Zeitschrift: **Schweizerische Bauzeitung**

Band (Jahr): **61/62 (1913)**

Wettbewerb für das Emmersberg-Schulhaus in Schaffhausen.

Bericht des Preisgerichtes.

II. Preis.
Motto:
„Geschlossener Platz".

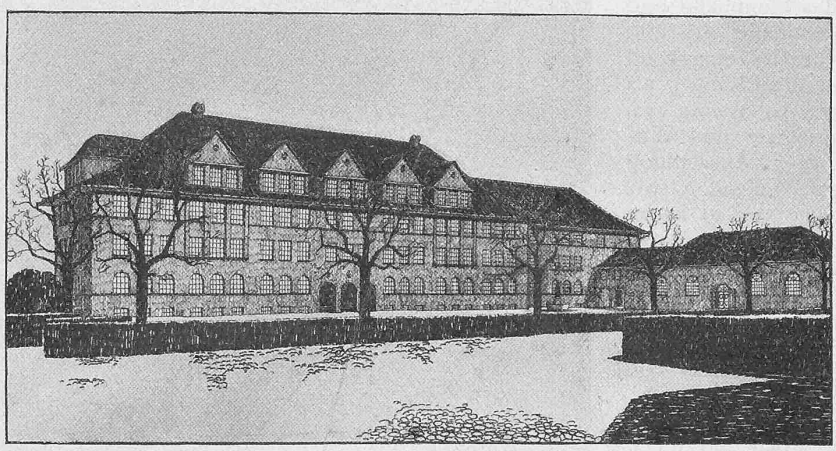
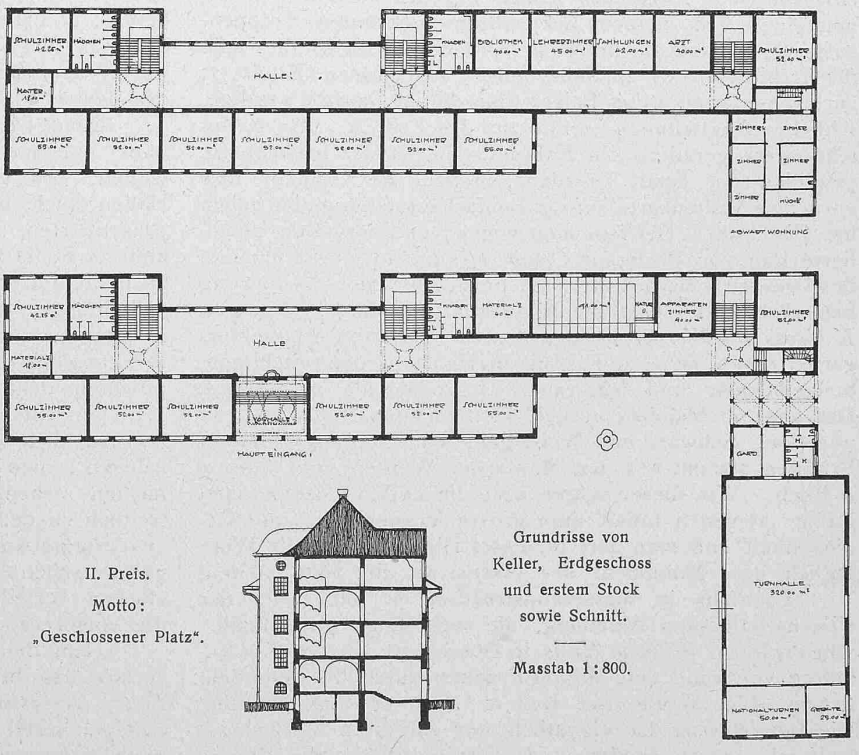
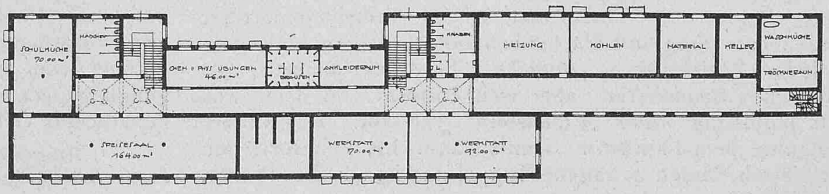
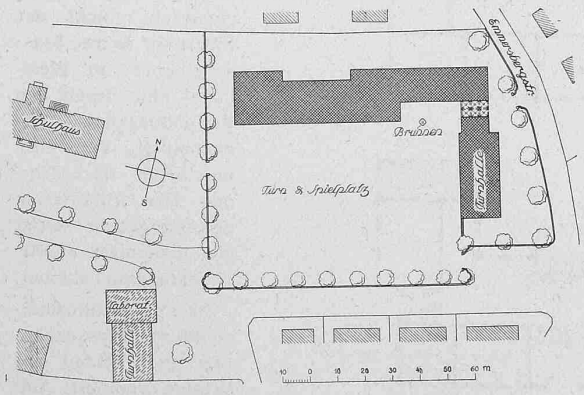
Nr. 18. Schlichte Gesamtgruppierung, Spiel- und Turnplatz nicht getrennt, Südorientierung aller normalen Klassenzimmer. Grundriss überaus einfach und klar mit schönen und interessanten Lichtverhältnissen in den gut dimensionierten Korridoren. Verbindung mit der Turnhalle nicht einwandfrei gelöst. Architektur überaus schlicht und schön empfunden mit glücklicher Massenverteilung.

III. Preis. Motto „Bölle."

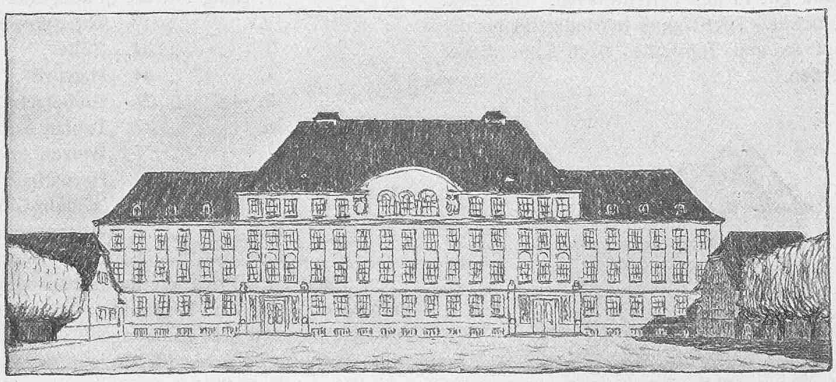
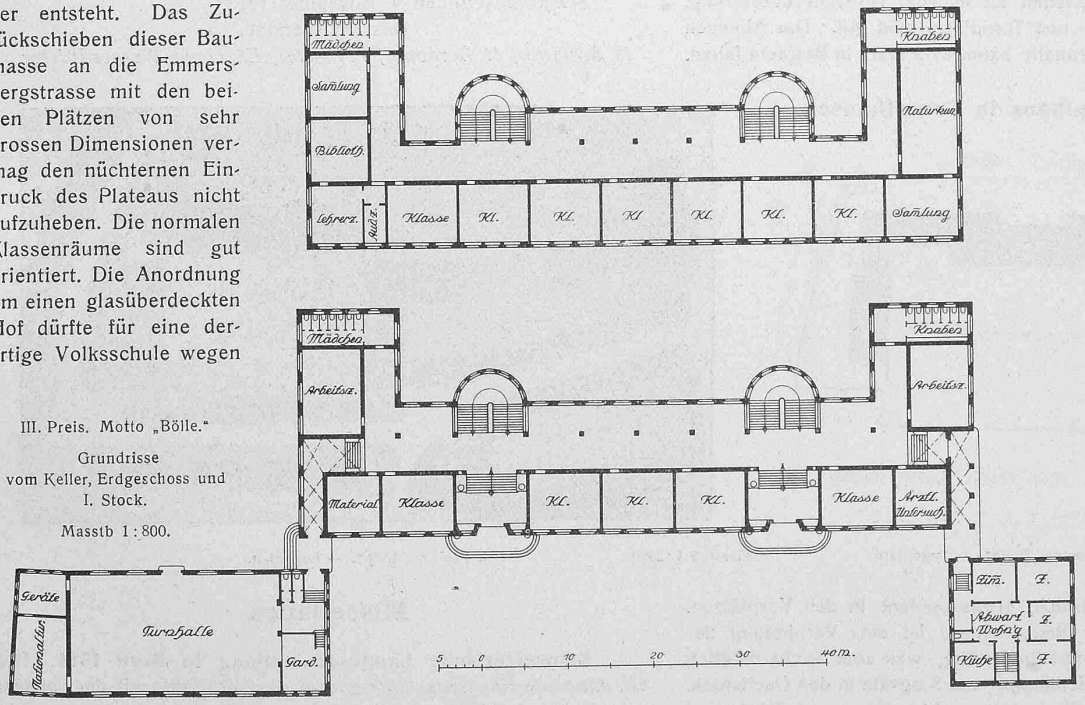
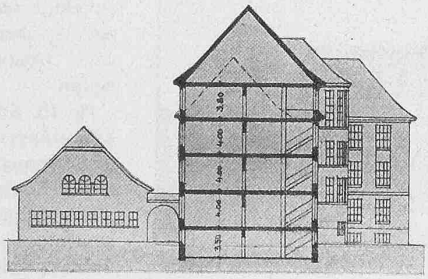
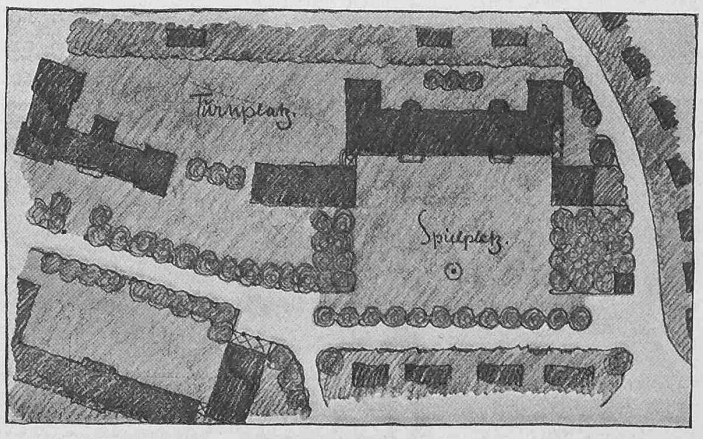
Nr. 54. Das Zurückschieben des Hauptgebäudes nahe an die Nordgrenze ermöglicht Turn- und Spielplätze von klarem Umriss. Strassengabelung ist sehr geschickt und mit einfachen Mitteln gelöst. Die Situation bringt allerdings den Nachteil mit sich, dass der Hauptbau gegenüber den bestehenden Schulhäusern zu sehr zurücktritt. Der Grundriss ist klar, die Zugänge zweckmässig gelegt. Bei guter Massenverteilung ist die arcchitektonische Durchbildung unsicher.
